**Avis de la Mission Régionale d'Autorité environnementale
Nouvelle-Aquitaine
sur le projet de parc photovoltaïque
à Saint-Ouen-sur-Gartempe (87)**

AVIS NA-2026-011305/A P

Localisation du projet : Commune de Saint-Ouen-sur-Gartempe (87)
Maître d'ouvrage : Société Energie Saint-Ouen-sur-Gartempe (WPD Solar France)
Avis émis à la demande de l'Autorité décisionnaire : Le Préfet de la Haute-Vienne
En date du : 5 janvier 2026
Dans le cadre de la procédure d'autorisation : Permis de construire
L'Agence régionale de santé et le Préfet de département au titre de ses attributions dans le domaine de l'environnement ayant été consultés.

Implantation au regard de la synthèse des enjeux relatifs aux habitats naturels et à la flore – page 172 de l'étude d'impact

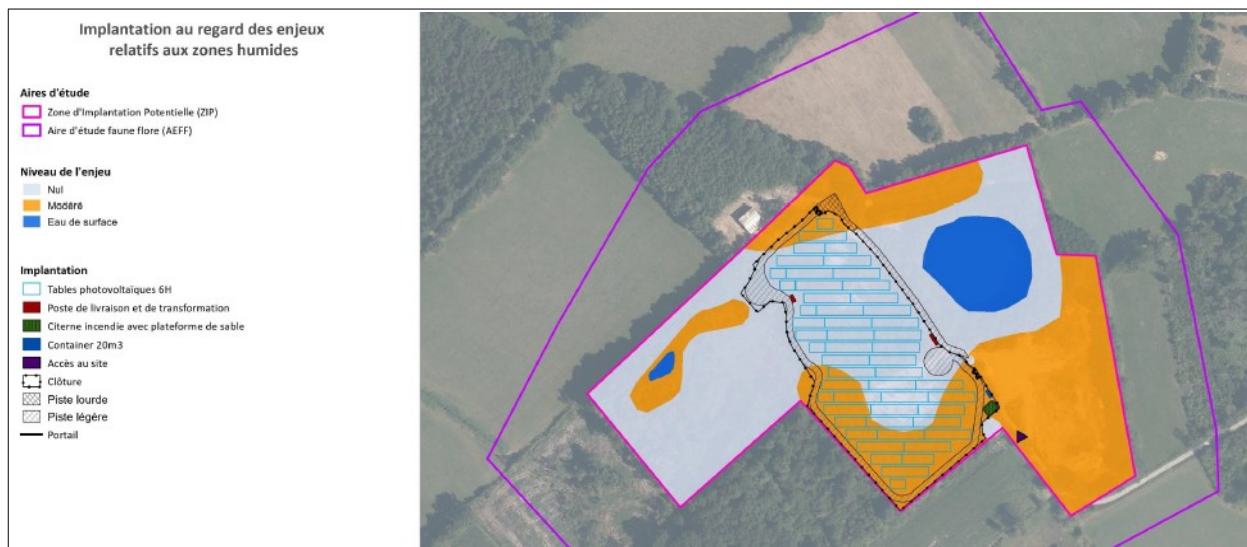
- **de produire une carte superposant le plan masse du projet et la synthèse de la hiérarchisation des enjeux écologiques du site (habitats naturels, habitats d'espèces, faune, flore) ;**
- **de mieux justifier l'évitement partiel des secteurs les plus sensibles ;** En effet, le projet prend place sur des zones présentant globalement des enjeux écologiques modérés (pour l'avifaune, les insectes, les amphibiens, les reptiles, les chiroptères), et ponctuellement une zone à enjeux forts pour les habitats naturels et la flore (voir carte page 172 de l'étude d'impact) ;
